VYSVĚTLENÍ ZADÁVACÍ DOKUMENTACE Č. 3

Název zadavatele:	Město Kolín
Sídlo zadavatele:	Karlovo náměstí 78, 280 12 Kolín
IČO:	00235440
Osoba oprávněná jednat za zadavatele	Mgr. Michael Kašpar, starosta
Název veřejné zakázky:	ZŠ Kolín-Sendražice – stavební úpravy a přístavba

Dotaz č. 1

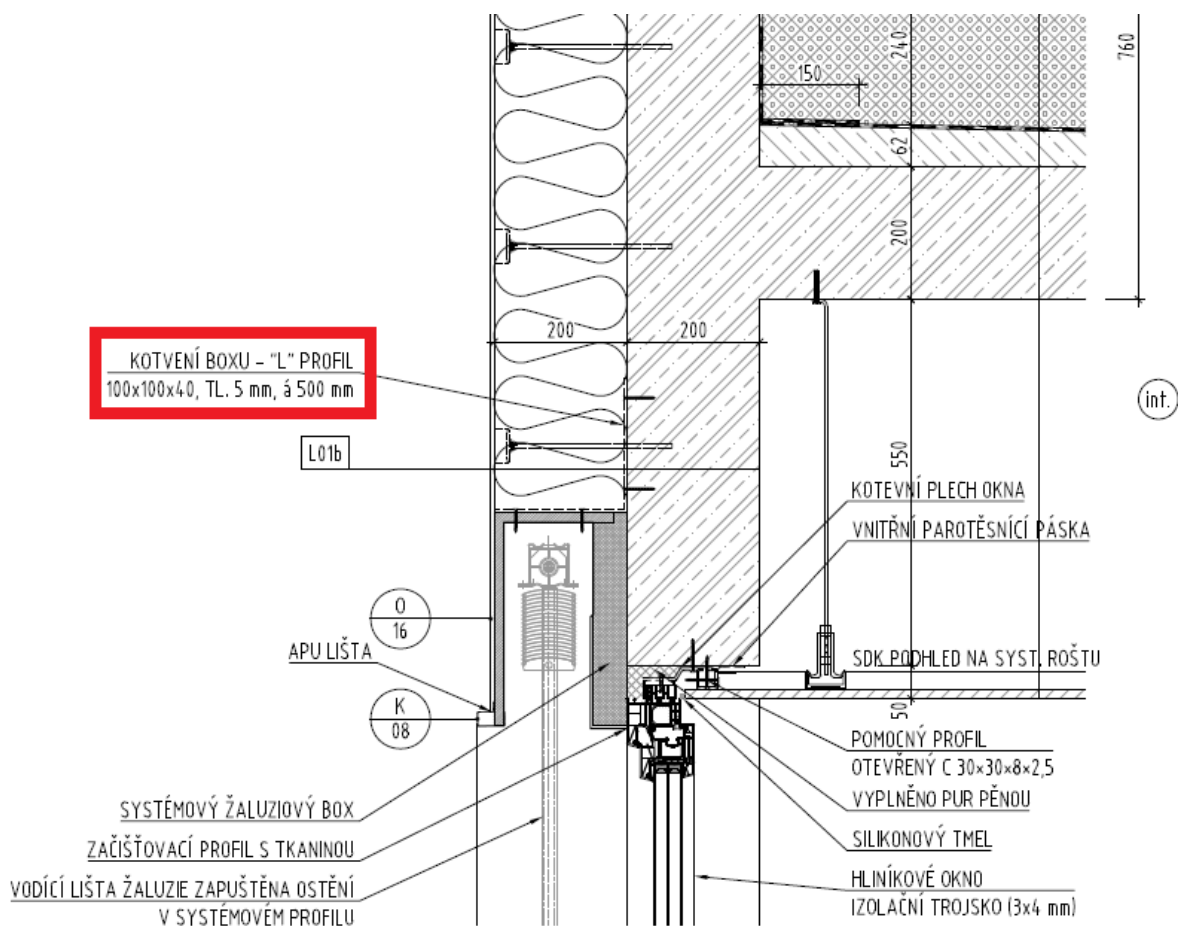
Ve VV v objektu D.O – bourací práce a demontáže je položka č.90 Náklady na vyklizení objektu s výměrou 1 soubor. V poznámce je uvedeno, že se jedná o vyklizení stávajícího salonku a např. o demontáže prvků v tělocvičně apod. Žádáme zadavatele o upřesnění o jaké předměty se konkrétně jedná a v jakém množství a kam se tyto předměty budou ukládat, zda se mají zlikvidovat nebo mají být uskladněny (uvést místo) pro zpětné použití.

Poznámka položky byla upravena. Jedná se především o prvky v tělocvičně, případně v učebnách (nábytek, tabule). Tyto předměty budou uskladněny v objektu dle dohody s investorem pro případné zpětné použití.

Dotaz č. 3

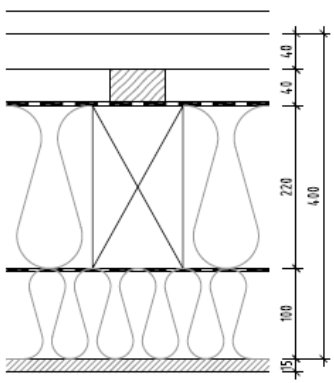
Ve VV objektu D.1.01 – Architektonicko stavební řešení jsou položky č. 267-270 uvedené jako skladba střechy pod označením S01e. Tuto skladbu jsme nenašli ve Výpisu skladeb (jsou pouze S01b, S02b, S03b, S04b).

Žádáme zadavatele o upřesnění, kde se uvedená skladba nachází. Pokud se jedná o vegetační střechu S01b, pak by výměra měla být dle plochy celé vegetační střechy.

Nejedná se o skladbu, jedná se pouze o označení použité figury, odkazující na skladbu S01. Výměra byla zkontrolována a upravena.

Dotaz č. 6

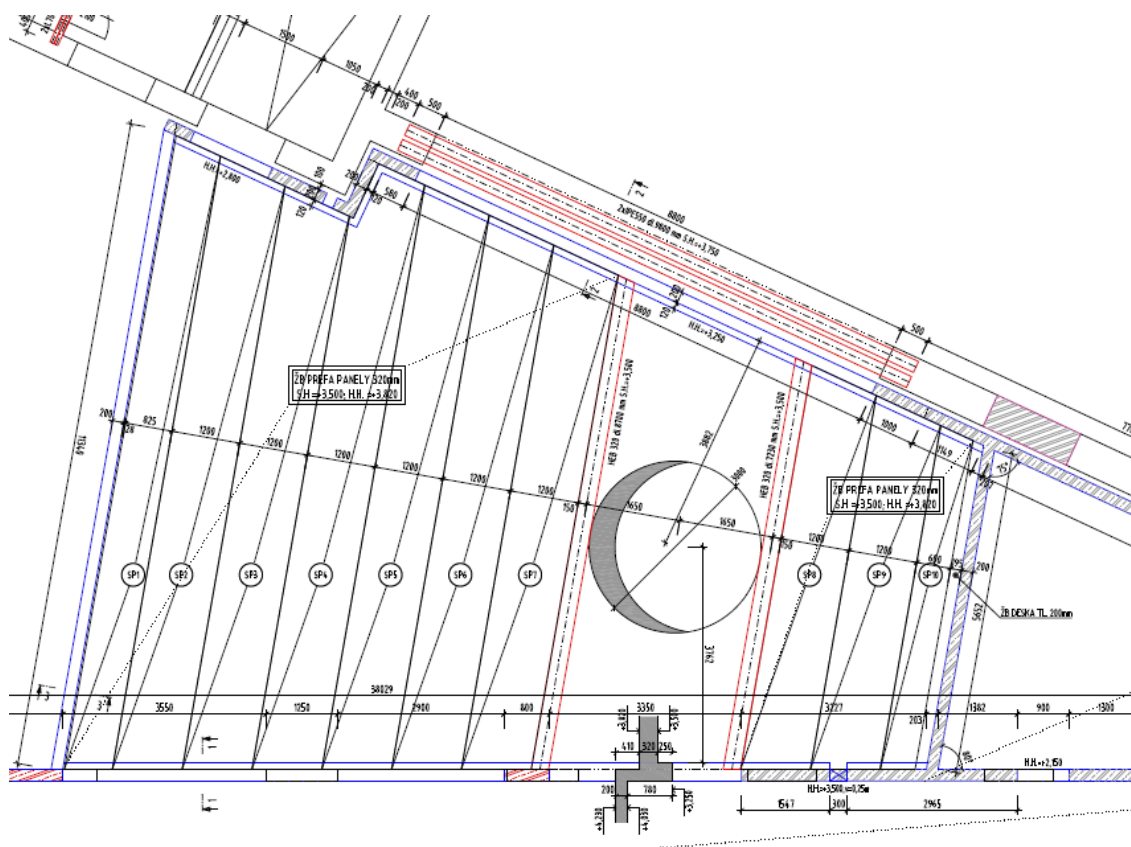
Ve VV jsou položky č. 67.-78. pro stropní panely, ke kterým chybí doplněné výkresy.

V PD je pouze výkres č. PPD_D-1-2-102_VYKRES_TVARU_STROPNI_KCE_NAD_1NP, kde nejsou potřebné kóty k ocenění těchto jednotlivých panelů nebo výpis prefabrikátů.

Žádáme zadavatele o doplnění kót do výkresu nebo výpis spirollů s jejich rozpěry.

Do výkresu byl doplněn výpis panelů – okótované jednotlivé panely. Revidovaný výkres je součástí Vysvětlení zadávací dokumentace č. 3.
